## D.1.3 Požárně bezpečnostní řešení stavby

### **DODATEK č.2: STAVEBNÍ ÚPRAVY OBJEKTU čp. 104 „CAFÉ HERZOG“, BROUMOV**

Stupeň projektové dokumentace	Změna stavby před dokončením
Číslo zakázky	202322
Datum vypracování	17.8.2023
Odpovědná osoba ČKAIT:  Ing. Michal MÁŠLO Kostelecká 1830 Náchod 547 01	Vypracoval : HASPROJEKT s.r.o. Ing. Michal MÁŠLO Parkány 413 547 01 Náchod IČO: 097 65 581 tel.: 608 070 627, e-mail: maslo@hasprojekt.cz

- k tomuto PBŘ bylo vydáno souhlasné stanovisko HZS Královéhradeckého kraje, dne 13.12.2022, pod č.j. HSHK- 4606-2/2022 (337-NA-OP-2022)
- **Tento předkládaný dodatek PBŘ č.2, je vypracován pro změnu stavby před dokončením a to pouze pro částečnou změnu PÚ-13 a změnu PÚ-2. Tento dodatek č.2 pouze doplňuje a upravuje původní PBŘ vypracované: HASIČI s.r.o. 22.8.2016 na akci „STAVEBNÍ ÚPRAVY OBJEKTU čp. 104 „CAFÉ HERZOG“, BROUMOV“, pod zakázkovým číslem 201696, včetně dodatku PBŘ č.1 → toto stávající PBŘ, včetně dodatku č.1 PBŘ jsou nadále v platnosti!**

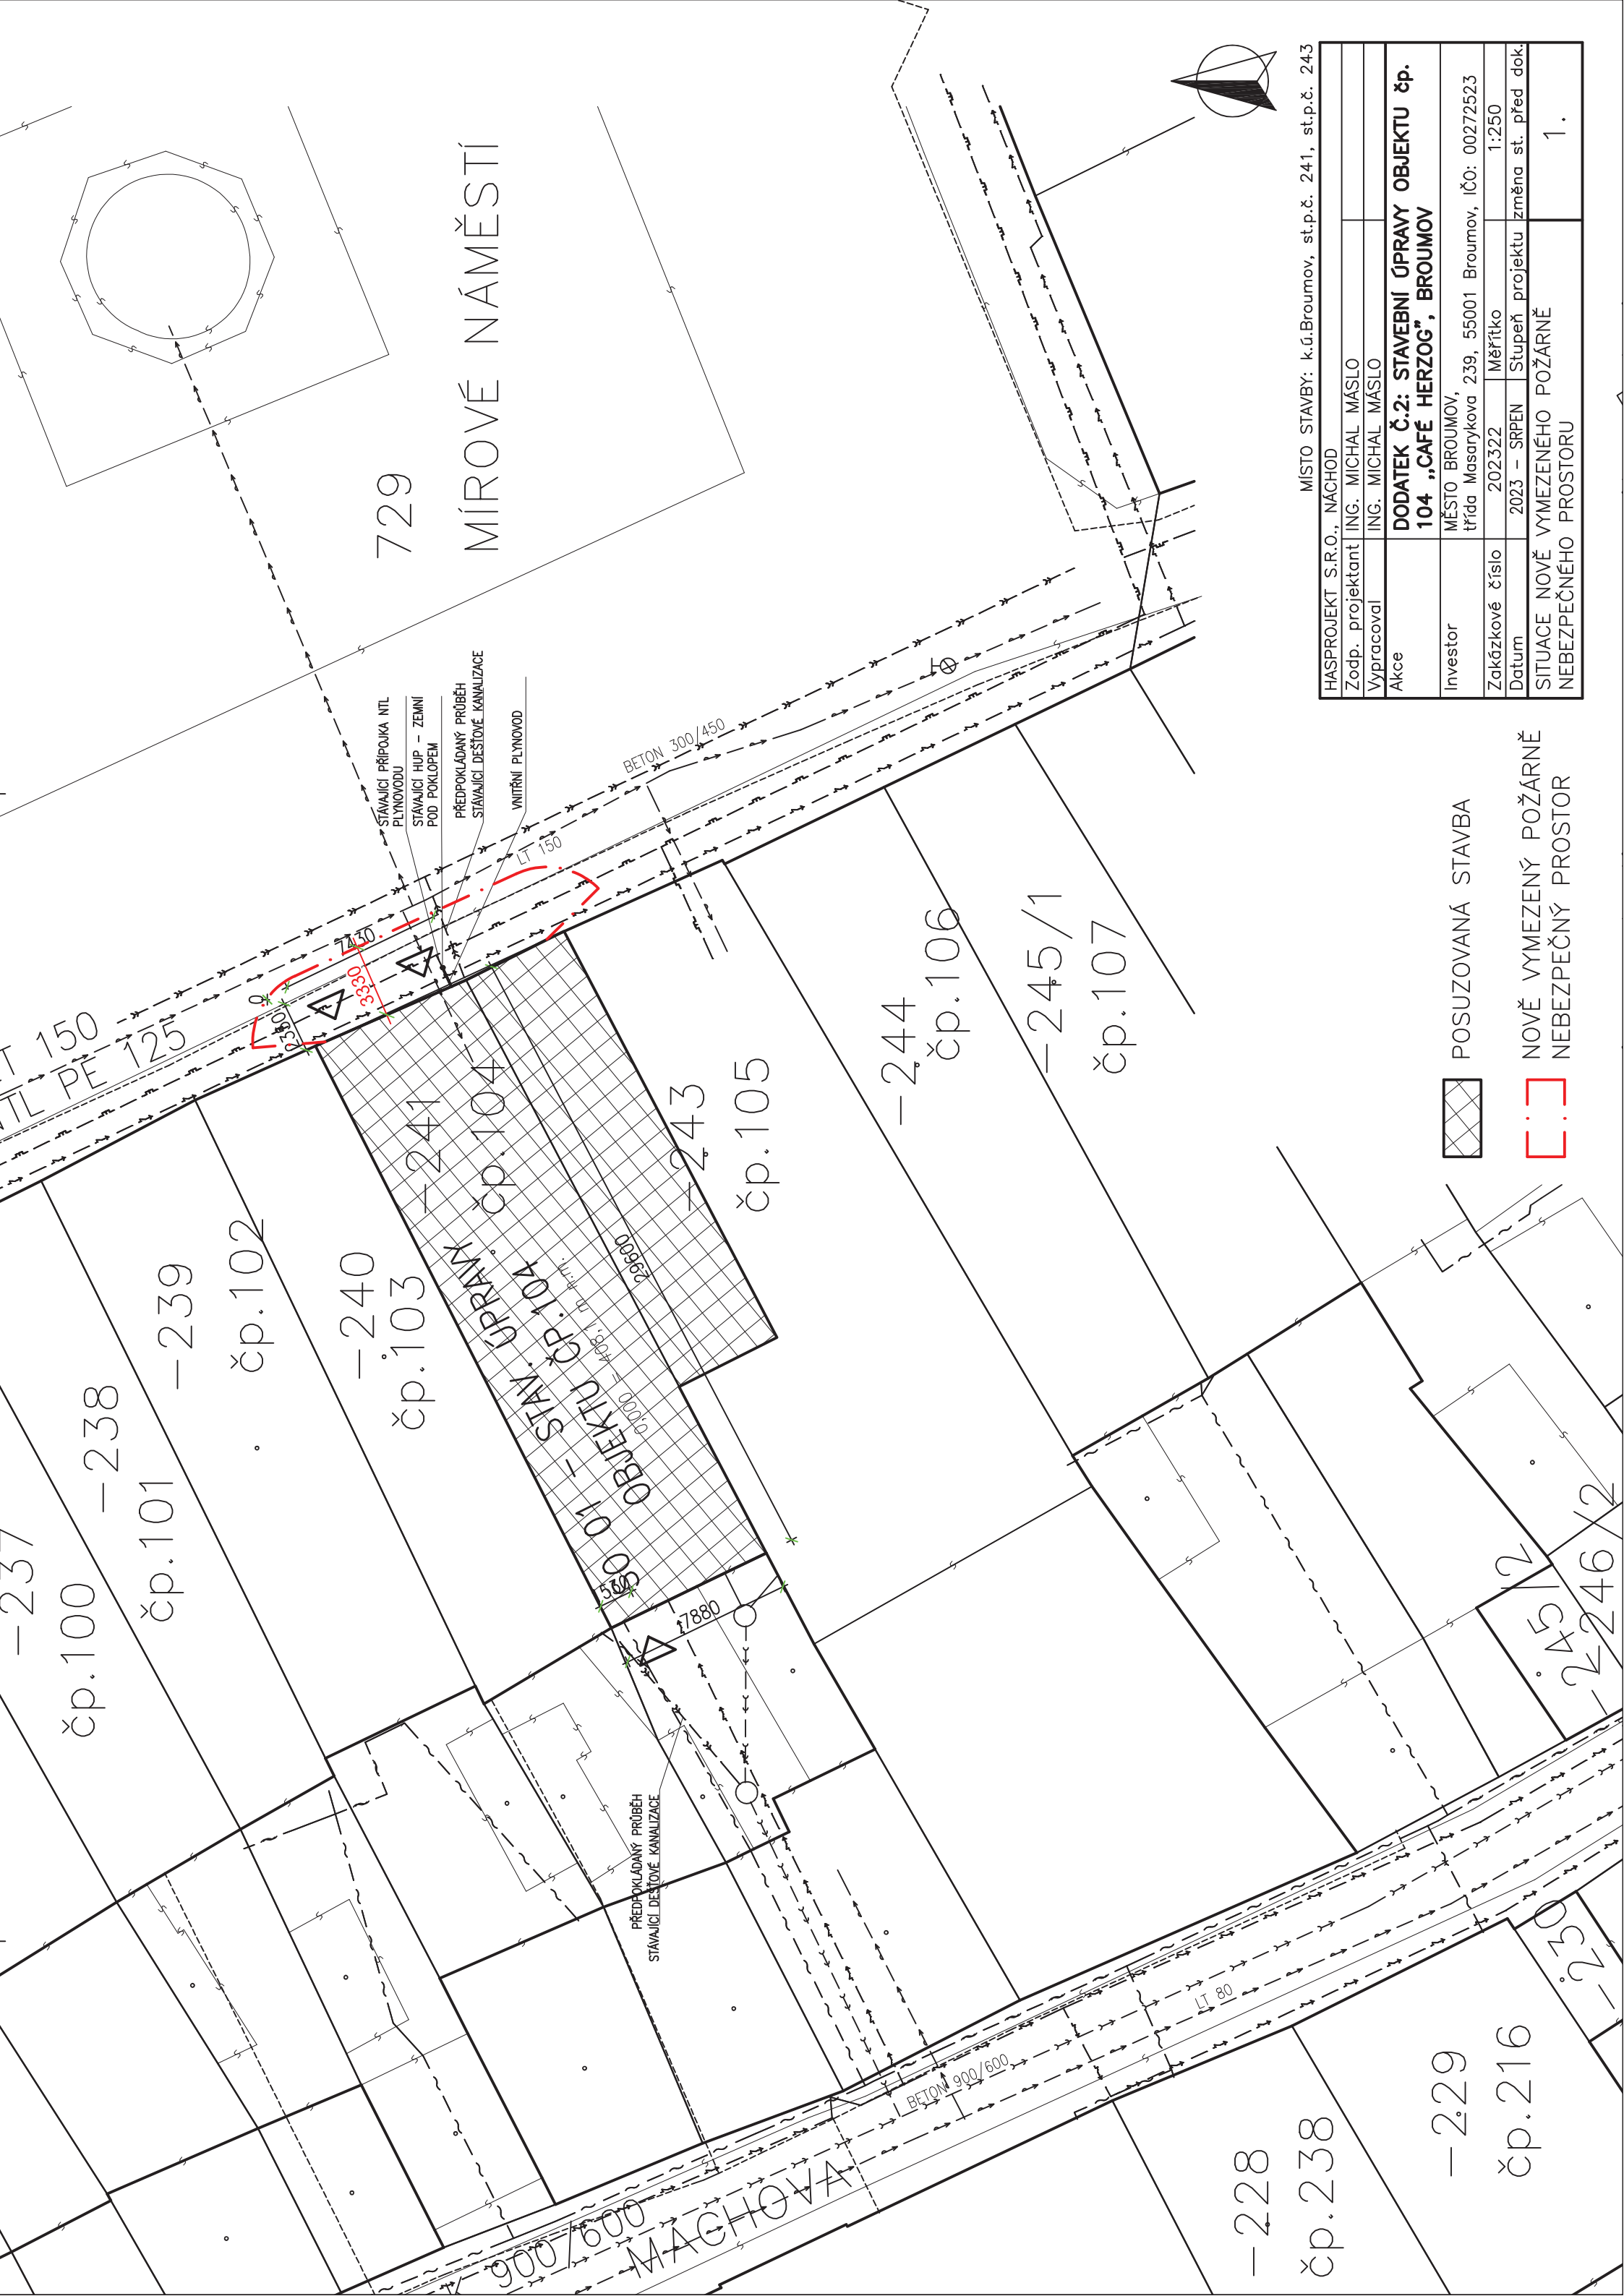
**PÚ-13 Kavárna:**

Varianta	Odstup	Výška [m]	Délka [m]	Otevř. plocha [m <sup>2</sup> ]	% otev. ploch [%]	Zatíž. p <sub>vyp</sub> [kg.m <sup>-2</sup> ]	Pr.in. t.toku [kW.m <sup>-2</sup> ]	Odst. d [m]	Odst. d <sub>s</sub> [m]
stavební objekt dle přílohy normy	1. okna+balkonové dveře východně	3,54	11,18	22,01	55,61	24,63		3,33

**Nově vymezený požárně nebezpečný prostor zasahuje na pozemky, k.ú. Broumov:**

- p.p.č. 729 – pozemek v majetku Město Broumov, využívaný jako náměstí (dle KN ostatní komunikace, ostatní plocha) → s využitím poznámky čl. 10.2.1 ČSN 73 0802 může požárně nebezpečný prostor zasahovat do veřejného prostranství (např. do ulice, náměstí, parku atd.)

**Vymezené odstupové vzdálenosti od nového PÚ-13 Kavárna nezasahují do jiných objektů – z hlediska požární bezpečnosti staveb – ČSN 73 0802 a vyhl. č. 23/2008 Sb., ve znění vyhl. č. 268/2011 Sb. jsou odstupové vzdálenosti vyhovující.**

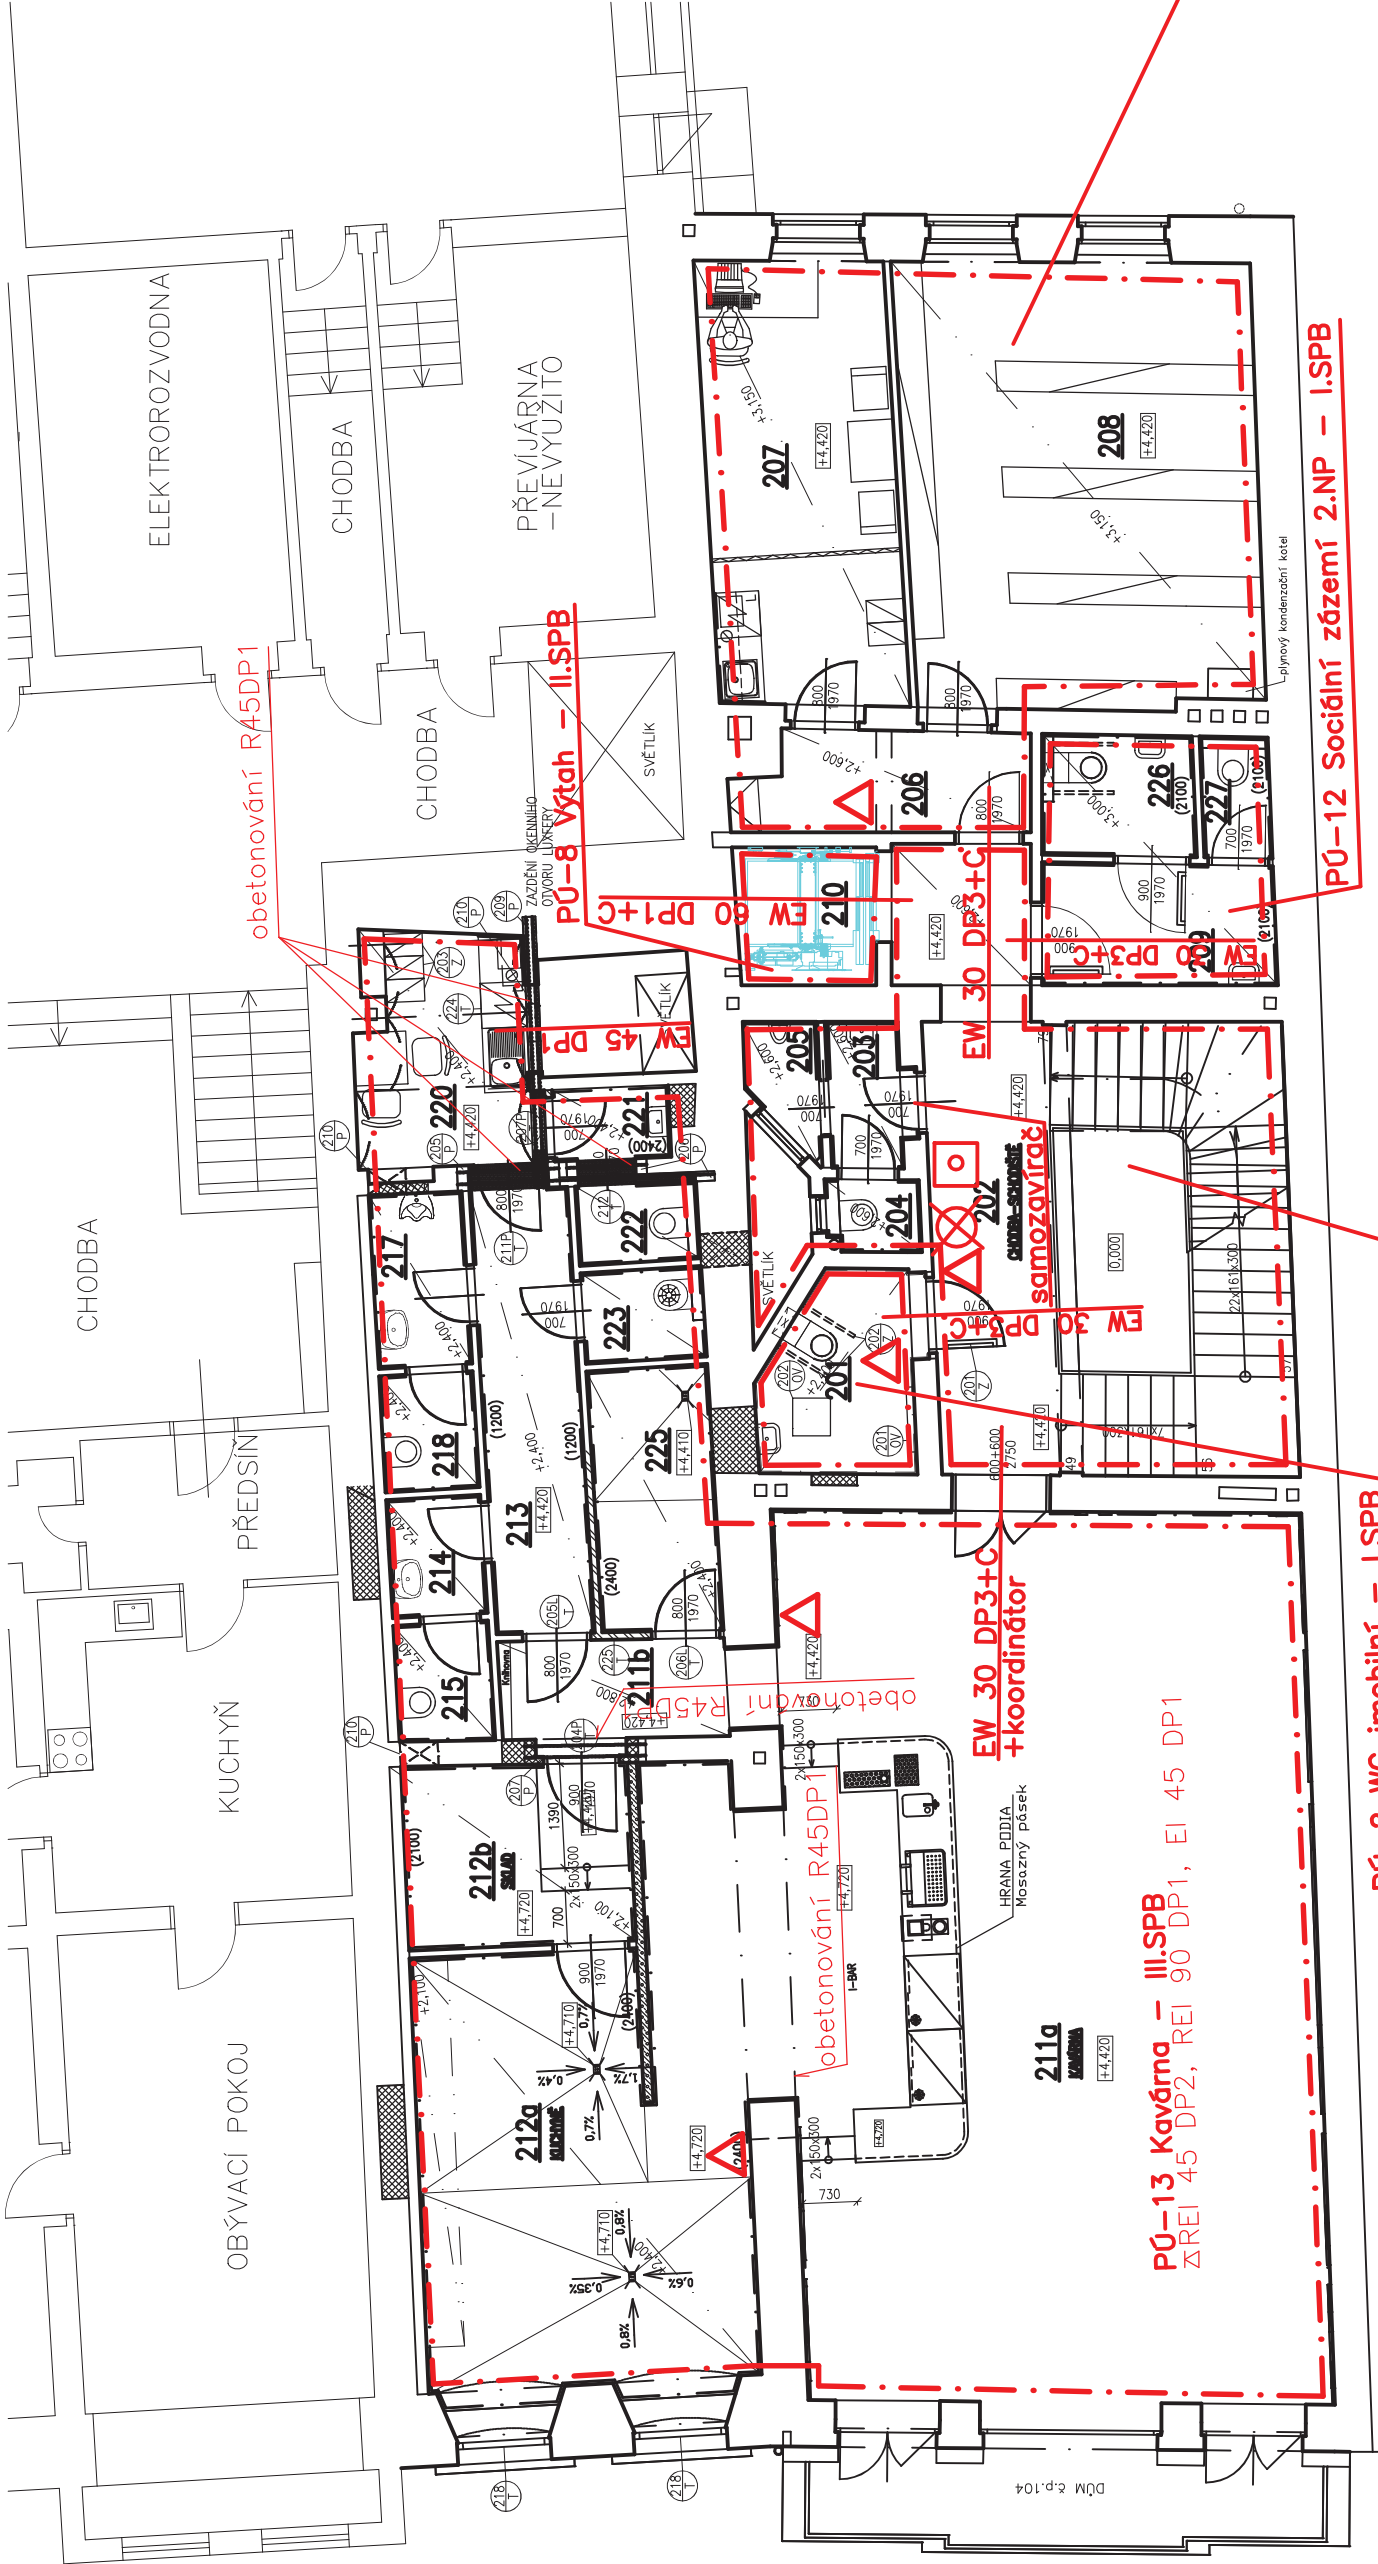
Změnou stavby před dokončením se oproti původně schválenému PBŘ, vypracovaném: HASIČI s.r.o. 22.8.2016 na akci „STAVEBNÍ ÚPRAVY OBJEKTU čp. 104 „CAFÉ HERZOG“, BROUMOV“, pod zakázkovým číslem 201696, včetně dodatku PBŘ č.1, dochází nyní k těmto změnám, které se týkají pouze půdorysu 2.NP:

- 1) Zrušení m.č. 216, m.č. 219 a m.č. 224.
- 2) Změna velikosti m.č. 221.
- 3) Zrušení chodby před m.č. 212b + zvětšení skladu m.č. 212b.
- 4) Vybudování nové SDK předstěny směrem k objektu č.p. 105, na ocelovém typovém roštu s případně vloženou minerální izolací.
- 5) Změna m.č. 201 z původního skladu na nové WC pro imobilní občany.

Použité stavební hmoty, oproti původnímu PBR, včetně dodatku PBR č.1, se nemění.  
Pouze v 2.NP směrem k sousednímu č.p. 105 dochází k instalaci SDK předstěny pro vyrovnání stávající konstrukce (nejedná se o požárně dělící konstrukci).

### **PÚ-2 WC imobilní 2.NP:**

- počet osob v PÚ je do 40 osob, délka k východu do ČCHÚC je do 15,0m
- plocha skupiny místností k východu do ČCHÚC je do 100m<sup>2</sup>
  - začátek únikové cesty je uvažován od dveří k východu do ČCHÚC
  - únik po ČCHÚC posouzen viz dále

### **PÚ-13 Kavárna:**

Z PÚ-13 Kavárna vede NÚC délky max. 17,0m po rovině do ČCHÚC, dveřmi š. 0,6m. Počet osob v PÚ je projekčně max. 36osob+3zaměstnanci = 39osob + 30% = 51osob.

- 1 x na stěně místnosti č. 201 WC imobilní

- 1 x na stěně místností č. 211a Kavárna
- 1 x na stěně místností č. 212a Kuchyně
